**Modulo per la presentazione delle osservazioni per i piani/programmi/progetti sottoposti a procedimenti di valutazione ambientale di competenza statale**

PROCEDURA DI VIA n° 4437 DEL PROGETTO PER LA REALIZZAZIONE DI UN IMPIANTO DI PRODUZIONE DI ENERGIA ELETTRICA DA FONTE EOLICA DI POTENZA PARI A 36 MW

### Planimetria di dettaglio Az. Agricola Pascale

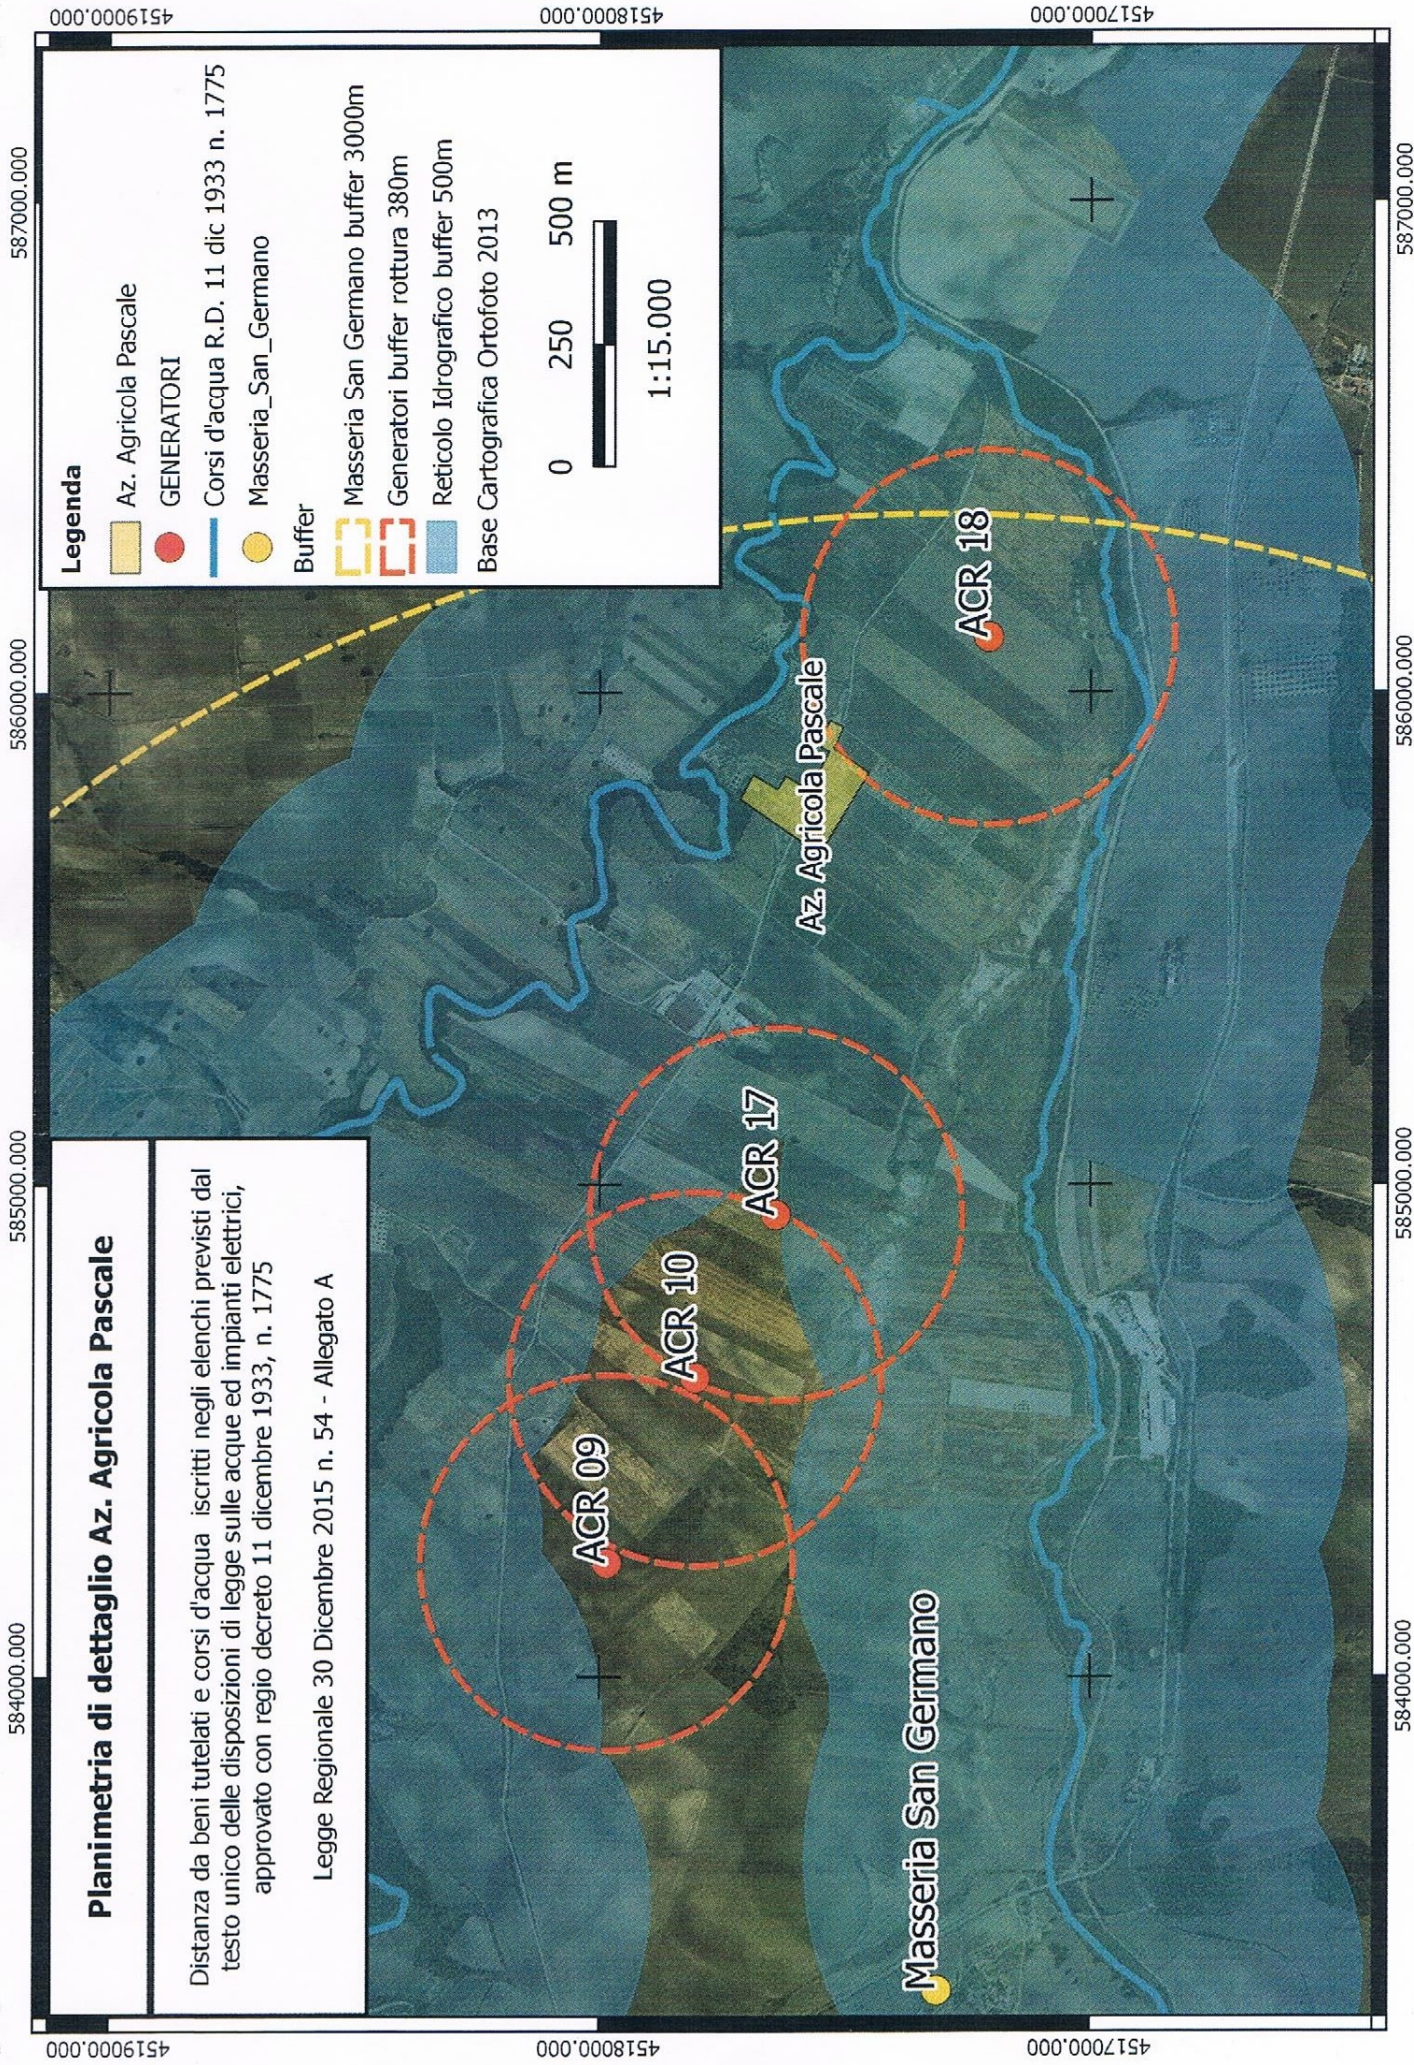
Il generatore ACR 18 non rispetta tale disposizione, contravvenendo a quanto normativamente disposto.

Si rammenta inoltre, che la Legge Regionale n° 54, precedentemente citata, prevede all'art. 1.2 un buffer di 3000 m dal patrimonio storico artistico vincolato dall'art. 10 del D.lgs. 42/2004. La masseria San Germano, rientra in questa tipologia di bene, la posizione dei generatori in progetto non tiene conto di quanto previsto dalla L.R. 54.

Le turbine ACR 18, ACR 09, ACR 10 e ACR 17 inficiano la possibilità di eseguire ampliamenti aziendali, di fatti la proprietà del sottoscritto è frazionata e suddivisa in vari appezzamenti. Casualmente tutte le turbine menzionate sono comprese in una fascia di circa 400 dalle possibili sedi di nuovi interventi edificativi.

Sono ad oggi in costruzione, con titolo autorizzativo rilasciato nel 2006, quattro nuove unità abitative. Queste costruzioni sorgono tra l'attuale azienda e la turbina ACR 18. Sono di fatto già pregiudicate nel loro utilizzo, ancor prima di essere terminate, qualora il parco eolico in progetto completi positivamente il suo iter autorizzativo.
